Avis de VNEA déposé sur le site de l'enquête publique.

Enquête publique

Centrale hydroélectrique sur la Valloirette.

Plan extrait du dossier de concertation préalable

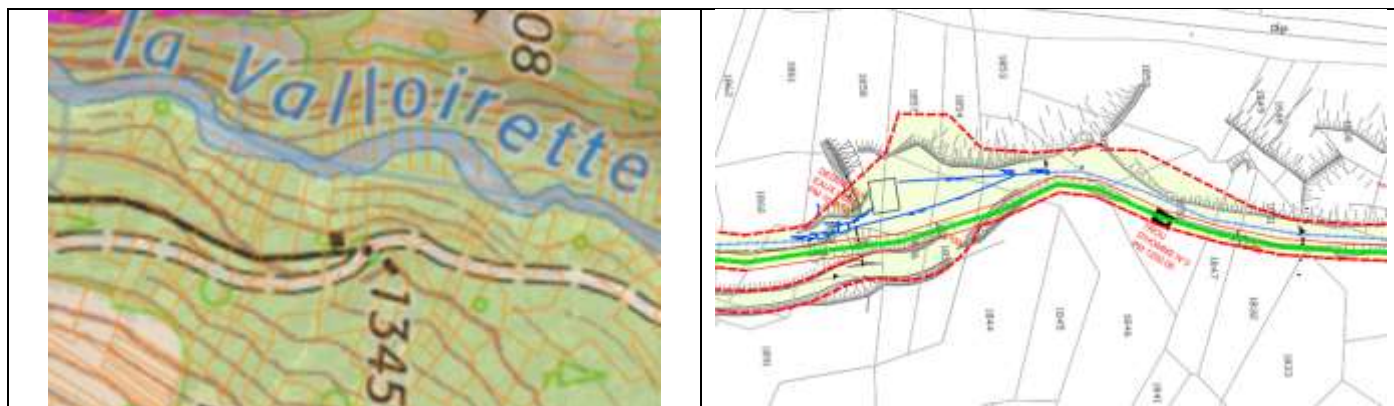
a) Au niveau du dégrilleur d'eaux usées

la largeur de la zone impactée représentée ci-dessous ne nous paraît pas justifiée.

En effet, alors même que dans ce secteur la conduite forcée doit passer en amont de la piste ce qui apparaît clairement sur le plan général des travaux, l'emprise inclut des terrains extrêmement pentus situés en dessous.

La pente du terrain apparaît clairement sur la carte avec des lignes de niveau resserrées ainsi que sur la vue générale du projet.

Lors d'une visite sur le site avec M. Ghysen d'Akuo Energy, ce dernier nous a affirmé qu'il n'était pas prévu de remblayer ces zones qui ne sont d'aucune utilité pour le projet alors qu'elles sont mentionnées sur le plan ci-dessous comme des emprises de chantier.

Si des déblais y étaient néanmoins déposés, la commune en devenant propriétaire, cela engendrerait un nouvel impact sur l'environnement et viendrait encourager les dépôts sauvages qu'on rencontre déjà le long de la piste.

Extrait du plan général des travaux

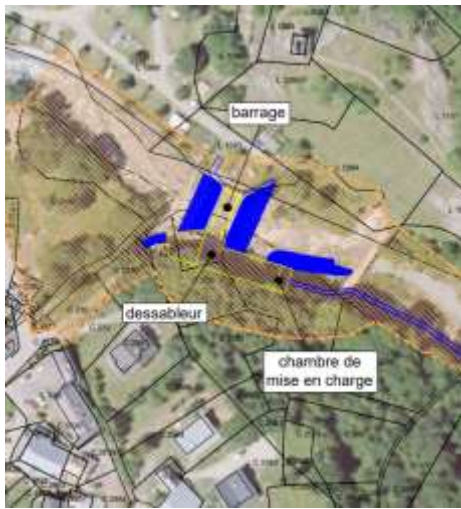
b) Au niveau de la confluence entre la Valloirette et la Neuvachette

L'extension de la DUP à la zone représentée ci-dessous apparaît comme injustifiée même si la digue doit être renforcée.

Vue générale du projet destinée à justifier l'extension de la DUP mais non conforme aux plans précédents

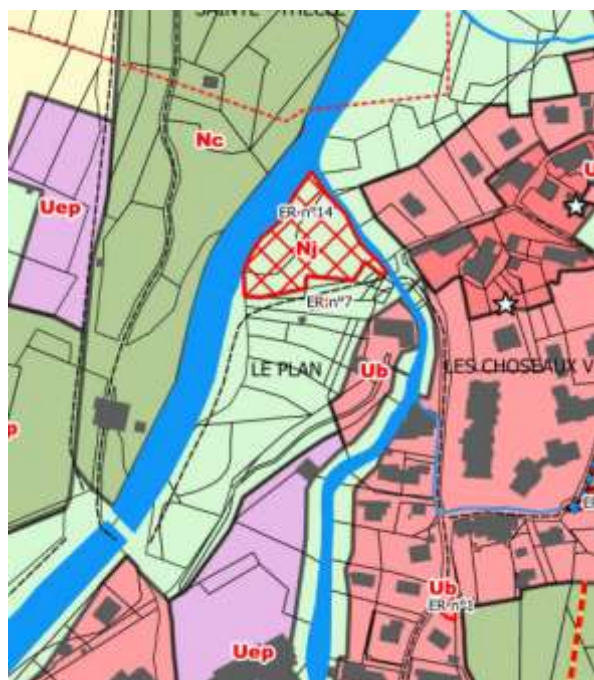
Ainsi pour justifier l'extension de la DUP le schéma ci-dessus fait apparaître une surface couverte par la retenue d'eau considérablement augmentée. Cette configuration est contredite par la description de la page 8 de la notice :

D'après les éléments ci-dessus l'eau ne devrait donc jamais dépasser le niveau prévu initialement
